2021 공공디자인 컨설팅 종합보고서

공공시설물

2021. 01. 01 - 2021. 12. 31

2021 공공디자인 컨설팅 종합보고서_공공시설물

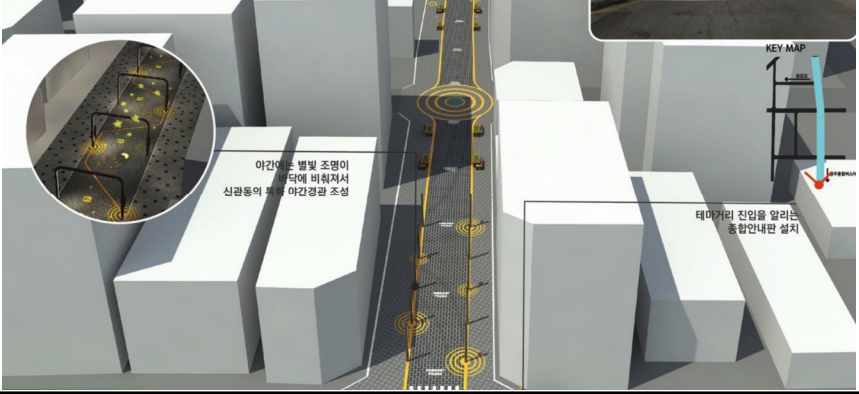
자문	-본 사업은 기존의 가로활성화 사업과는 다른 사업지 특성(호텔촌)을 고려하여, 사업예산에 부합하는 사업범위의 구체화 및 중장기적인 관점에서의 현실적인 활성화 방안에 주안점을 두고 사업계획 검토가 필요할 것으로 판단되며, 우선 1차적으로 특화거리의 가장 필요한 요소로 주민들이 생각하고 있는 도로포장에 주안점을 두되, 상기 RFP의 내용이 실현될 수 있는 기반장치를 고려하는 개발방법 설정이 타당하다고 사료됨
----	--

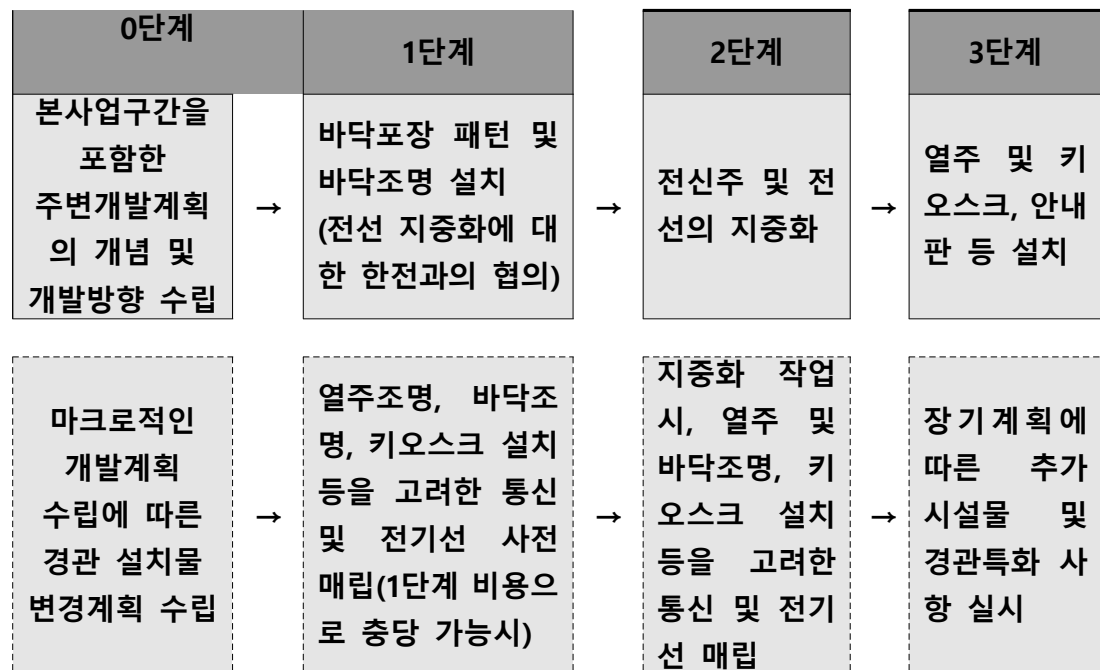
자문	-본 사업계획서상의 RFP에서 제안된 조명열주는 현장사진과 같은 전신주와 전선 등의 복잡함으로 인해 오히려 가로경관의 복잡함을 더해주는 요소로 작용될 것으로 예상되는 바, 먼저 전신주 및 전선의 지중화사업이 선행되어야 할것으로 판단됨 -본 사업계획서상의 RFP에서 제안된 조명열주, 플랜트박스, 보행안전용 단차 계획 등은 <호텔집중지역>이라고 하는 현장의 특수한 여건으로 인해 차량출입구가 건물마다 마련되어 있어 차량의 진출입을 확보하면서 조명열주 간격의 비례, 플랜트박스의 유지관리를 포함하는 경관적인 심미성을 확보하기가 어려운 상황임 -보행안전을 위한 단차확보 역시 시공적 비용의 문제 및 호텔의 차량진출입의 연속성으로 인해 보행불편함이 증가될 것으로 판단되는 부분임	
----	--	--

B) 도심특화형

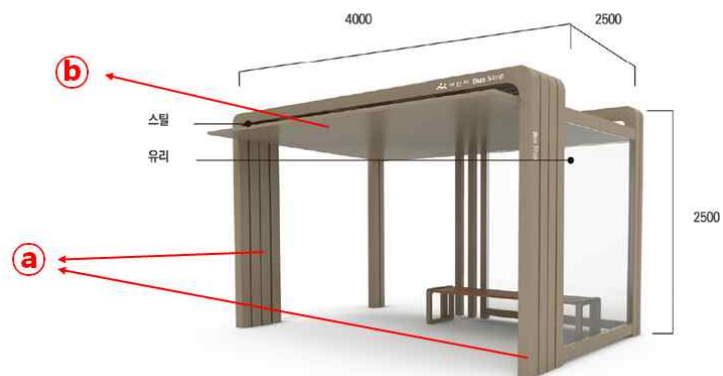
- ✓ 투박하고 넓은 필로티(기둥구조물)①로 인해 승객, 운전자, 보행자 등의 시야를 가리고 그에 따른 사용성 제약과 안전성 문제가 발생할 수 있음
- ✓ 협소한 공간 설치 시 공간 확장성에 불리하고, BIS 적용 시 시야 및 진출입에 문제 발생소지 있음
- ✓ 벤치 설치 프레임에 부설되도록 하여 설치 파트수를 줄이고 공간을 용이하게 활용할 수 있도록 설계할 필요성이 있음
- ✓ A)지역표준형과 B)도심특화형의 차이가 미미하며 차이가 있다면 명확히 그 목적과 기능(사용)에 따라 구분해야 함
- ✓ 공통적으로 디테일이 부족하고 지붕②의 소재 및 구조로 인한 개방감 제약

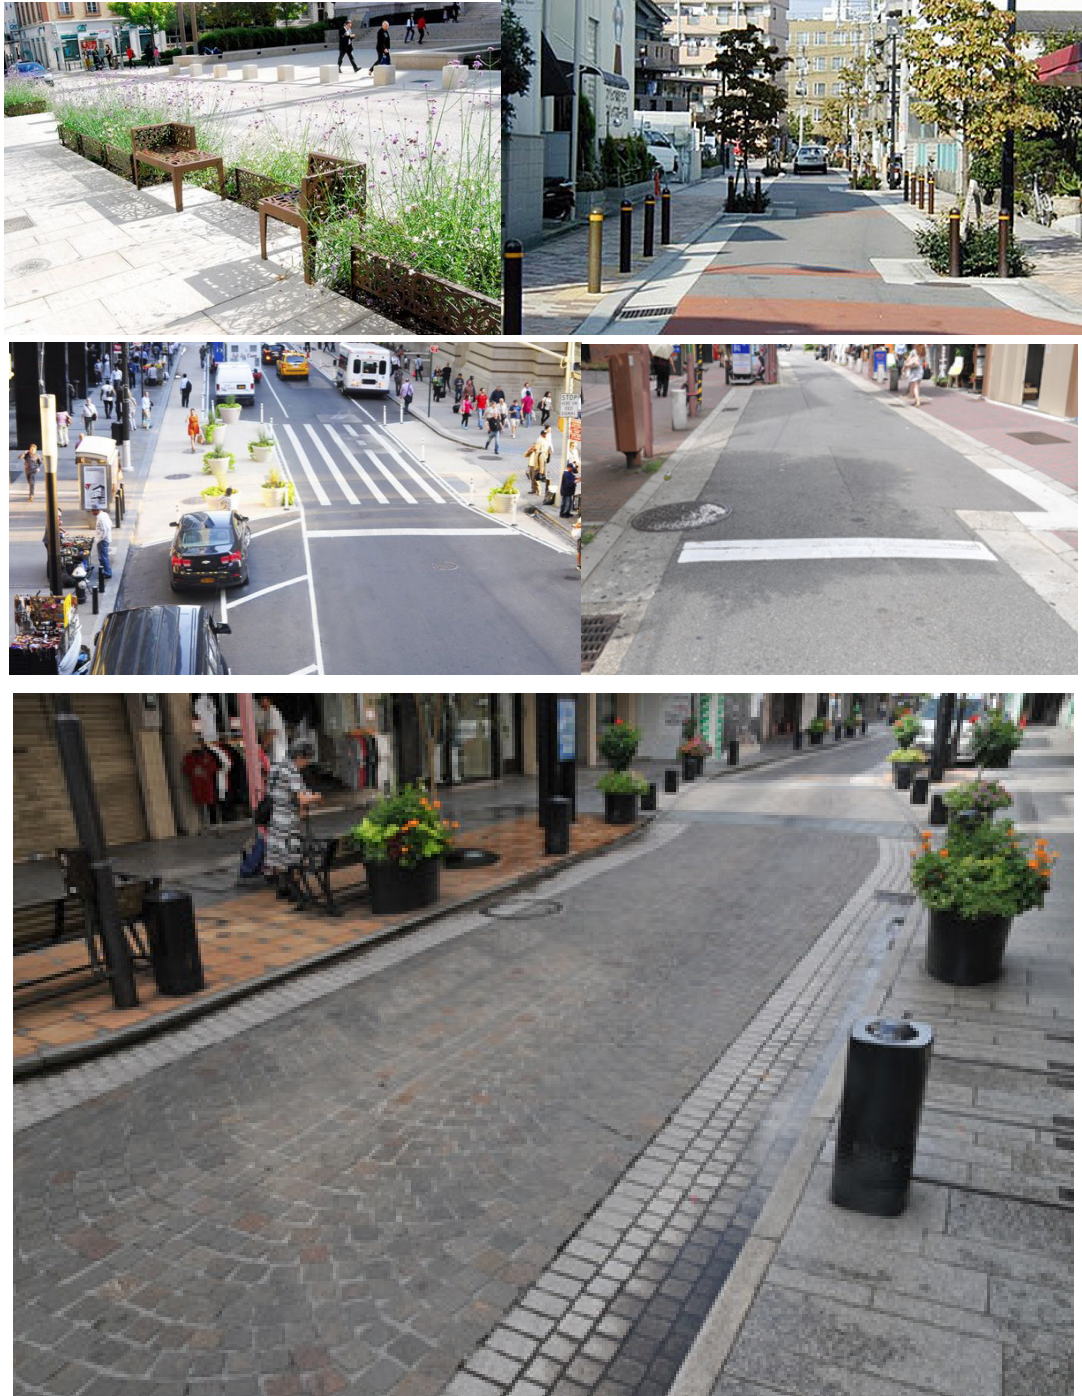
- 보차겸용 도로에 중앙 분리형으로 시공이 되면 현재보다 통행 불편 증가
- 반대편차선에서 유턴을 해야하는등 업소주차장 진출입 불편증가
- 임시 물건 하역차량, 작업차량의 정차시 교행의 불편 문제 발생
- 따라서 중앙 분리형 보다는 업소 측으로 시설물과 조경 식재 등의 이동 재 배치 검토 필요함

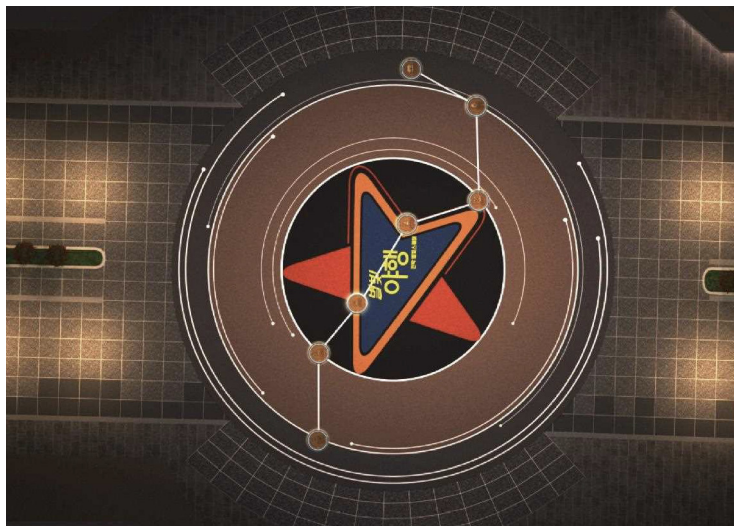
- 전반적으로 대상지 분석은 합리적으로 수행되었다고 판단 됨.
- 최종적인 디자인컨셉 개념인 '별빛야행'도 지역적 특성 및 지역이미지를 반영하여 합리

적으로 제시 되었다고 판단 됨

2. 현황 분석

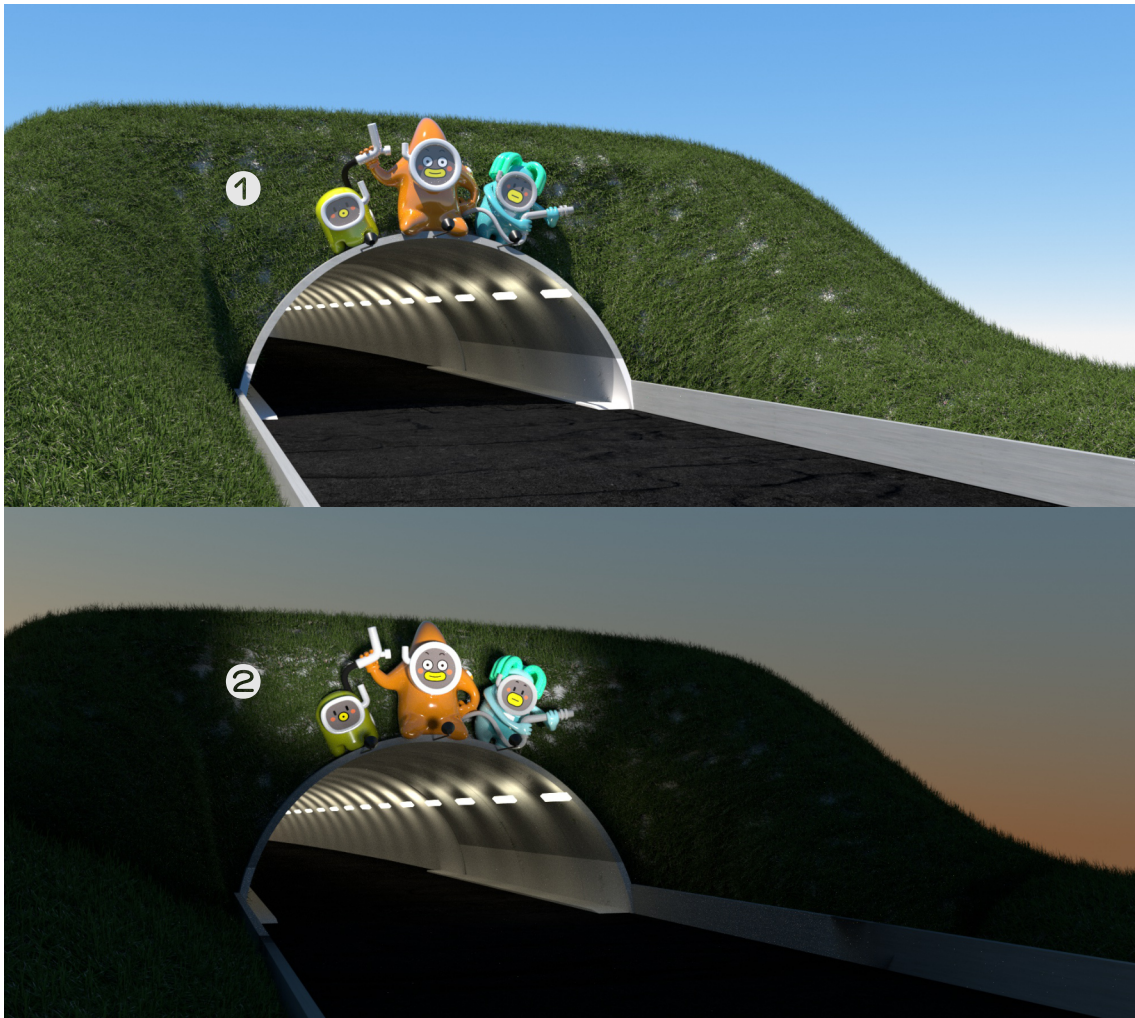
- ① 실사출력된 대형 간판형 설치물
 - 잉크분사방식의 실사출력은 외부에 햇빛과 열에 노출이 되거나 우천에 의해 젖고, 다시 마르는 과정이 반복되면서 탈색의 속도가 빨라지는데 CMYK중 Magenta와 Black의 탈색이 가장 빨라짐.
 - 현재 운용되고 있는 탈색된 이미지형 시설물은 방문객들에게 연관된 관련 시설물들이 제대로 관리되지 않는 듯한 이미지를 줄 수도 있다고 사료됨.
 - 사용된 이미지의 폰트선택 및 그래픽 처리 등을 보면 전문 디자이너가 수행한 것이 아닌 것으로 보이고, 주행 중에 봐야하는 홍보물로서는 레이아웃도 부적절함.
- ② 성주터널 암석 음각
 - 성주터널임을 알리는 한자와 한글 병기가 오석으로 추정되는 돌에 음각되어 있으며, 보령의 市鳥가 장식되어 있는 것으로 보임.
 - 글자의 작은 크기는 차량 주행 중에는 가독성이 떨어지며 '聖住'는 예서체로 표기가 되어 있어 주행 상태와 상관없이 기성세대를 포함 젊은 세대들이 제대로 읽지 못할것으로 보임.

(3) 모노레일 상부승강장 경관조명

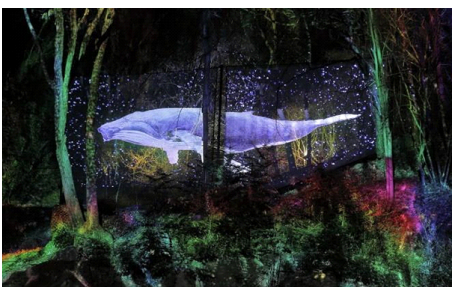
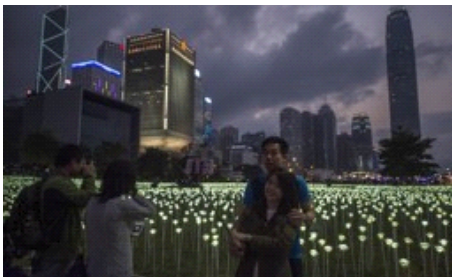
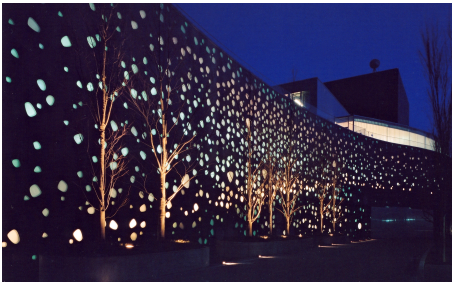
- 야간경관 역시 단순히 보령의 시화를 도입했다는 점에만 초점이 맞추어져 자연에 있다는 사실과 이 곳을 찾는 관광객이 무엇을 원하는지에 대한 고려가 부족.
- 왜 굳이 상징물을 경관조명에까지 직접적으로 그려서 상징화해야 하는지, 심의나 보령시 관계자를 고려한 것인지는 모르겠으나 상징물을 벽면에 새기고 그것 때문에 입면 재료를 두 개로 나누어 입면디자인을 해치는 것은 다시 고려가 필요.
- 관광객이 이곳을 찾는 이유는 멋진 풍경을 배경으로 기념촬영을 하기 위함이고, 경관조명은 공간에 운치를 더해주고 그런 측면에서 경관조명은 관광객들의 기념 촬영에 도움이 되어야 한다고 생각함. 현재 경관조명이 설치된 화장실이나 매표소를 배경으로 그것도 사람들이 들락날락하는 공간에 설치된 경관조명을 배경으로 사진 찍는 관광객이 있을거라고 생각하지 않고 그런 측면에서 현재의 경관조명은 경관조명이라기 보다는 사인물에 가깝다고 판단됨.
- 기본적인 안전을 위한 최소한의 간접조명은 건물에 설치하되 아래 예시처럼 경관조명을 건물 입면에 점 조명으로 설치하여 주변 경관을 보는 것을 방해하지 않으면서 반딧불이 날아다니는 숲속 분위기를 연출하거나 상부 전망 데크에 광섬유를 꽃과 같이 심어서 바람에 흔들리는 불빛의 꽃밭을 만드는 방안, 건물 자체가 아니라 주변에 별도의 조형적인 요소로 경관 조명을 설치하는 방안도 고려.

(3) 문제 인식 및 개선방안

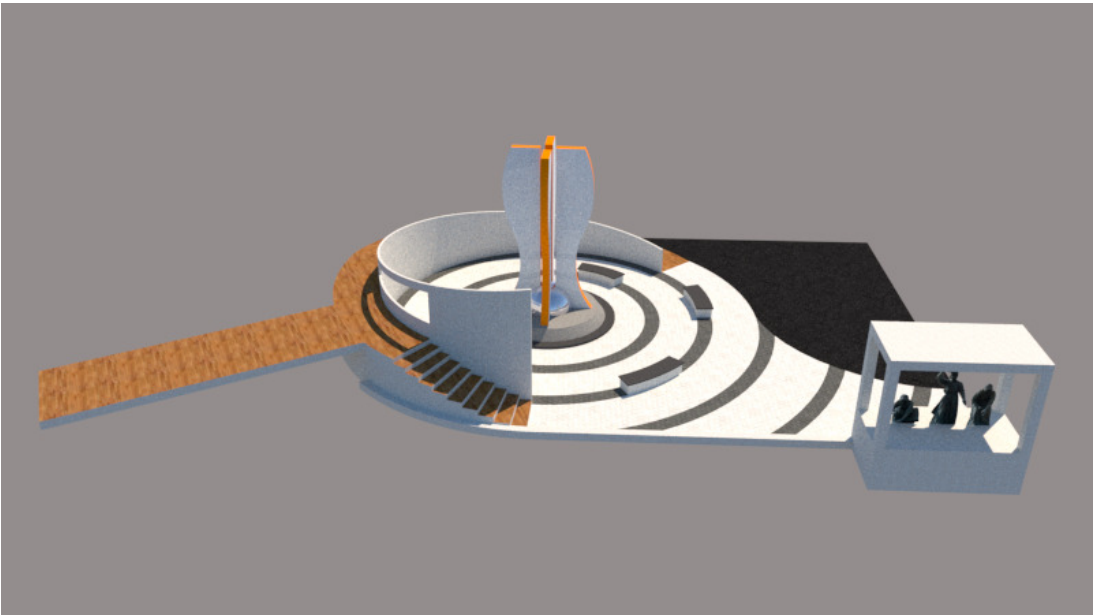
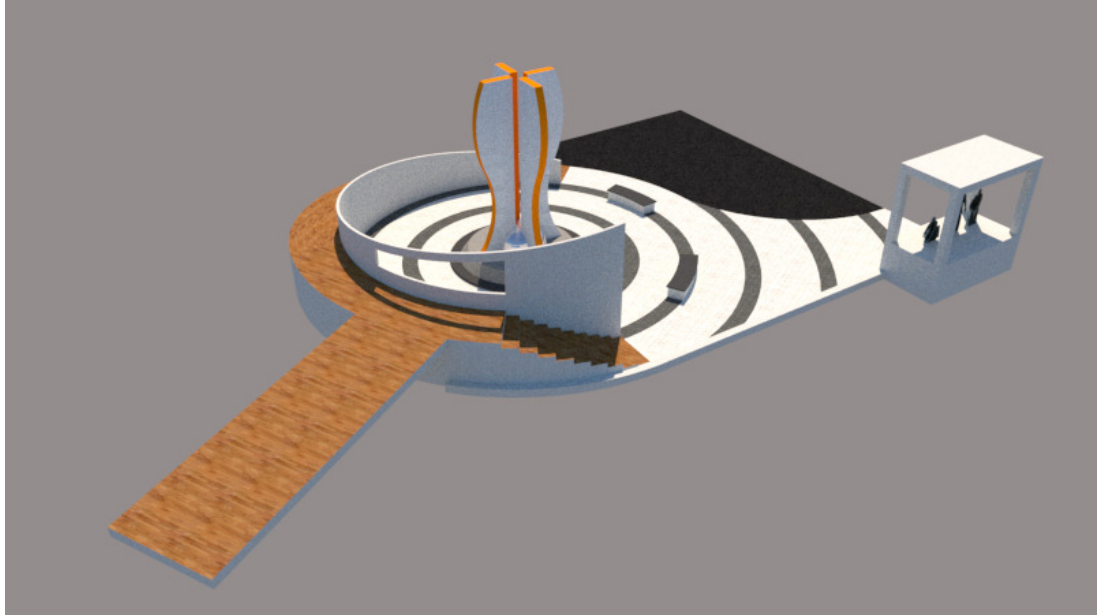
- 탐방로(데크) : 바닥재는 논슬립 효과, 내구성 등을 고려하여 선정, 적용하고 야간이나 우천시 개폐 조절 가능한 문을 입구 쪽에 설치할 것을 권장함. 또한 안정이 고려된 앉을 수 있는 벤치 등도 필요해 보임.
- 상징조형물1 : 전체적인 크기가 적당한지, 사진을 찍는 방문자들의 위치 등을 고려해서 어떻게 사진이 나올지를 고려한 조형물의 크기가 촬영자의 위치가 예상되어야 할 것임.
- 상징조형물2 : 어리굴젓밥 주변으로 머물거나 앉을 수 있는 데가 전혀 없고, 원형과 동심원의 디자인 요소가 데크(탐방로)로 진출입하는 계단 및 경사로의 직선적 디자인 요소들과 서로 충돌을 일으키는 것으로 판단됨.
- 포토존전망대조형물 : 간월암을 포함한 간월도의 지역성과 주변 경관과는 조화되지 않는 조형물로 보임. 지중해풍의 건축양식이 대중적인 사진의 배경용으로는 가볍게 생각할 수는 있으나, 주변의 맥락 뿐 아니라 상기의 조형물들과 탐방로와도 어울리지 않아 설사 구현된다 하더라도 두고두고 논란의 소지가 있을 것이 우려됨.
- 재료 측면에서도 철제에 대해서는 재고가 필요해 보임. 경량, 내연성, 내식성 차원에서 유리할 수도 있으나 여름철 고온일 때의 열전도율 등도 고려할 필요가 있어 보임.
- 현재의 어리굴젓밥 역시 오랫동안 그 장소의 기억의 산물인 점을 감안하여 구체적인 재활용 방안에 대해서도 심도 있는 고민이 필요할 것으로 보임.

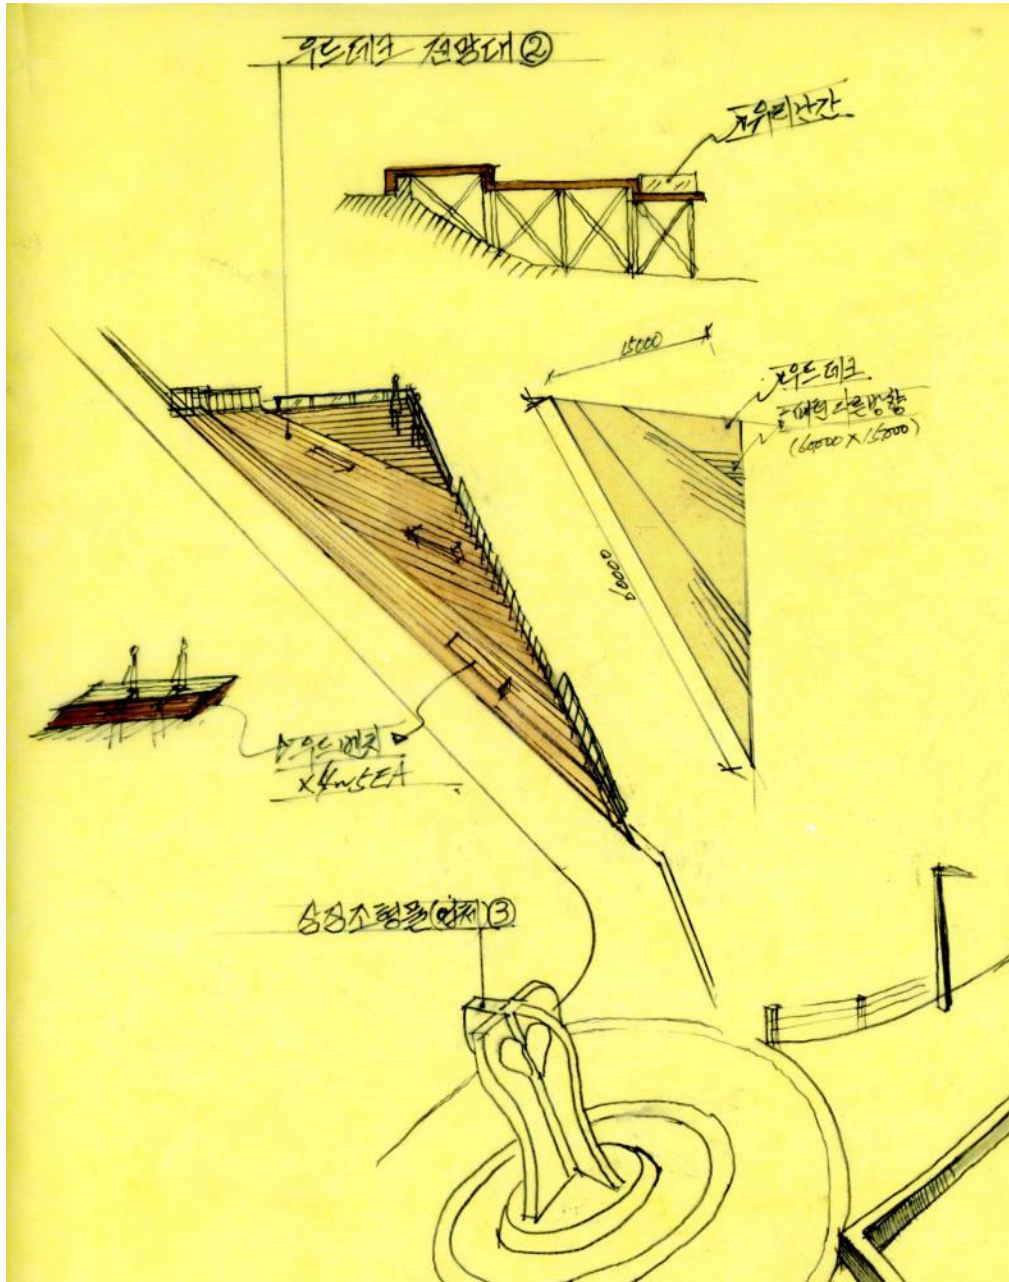
‘상징조형물-3’은 그리스 산토리니 섬의 교회 건축물을 인용하여 포토존 전망대 조형물로 제시하고 있다.

-에게해 섬지역의 독특한 건축물로서 산위에 위치한 교회건축이라는 기독교의 상징성과 지붕의 돔은 이슬람 양식이 결합된 건축물로서 흔히 지중해 스타일이라고 알려져 있다. 건축물 자체의 테마성을 갖고 있지만 전통적 역사성을 갖고 있는 간월암과 대치된 장소에 놓인다는 점과 지역의 특성을 고려할 때 문맥적으로도 맞지 않다고 판단된다.

-한 장소에 담은 많은 이야기가 다양성과 흥미성을 주기 보다는 상호 이질적 표현으로서 지역의 정체성에 혼란을 줄 수 있다는 관점에서 설계 변경이 요구되어진다.
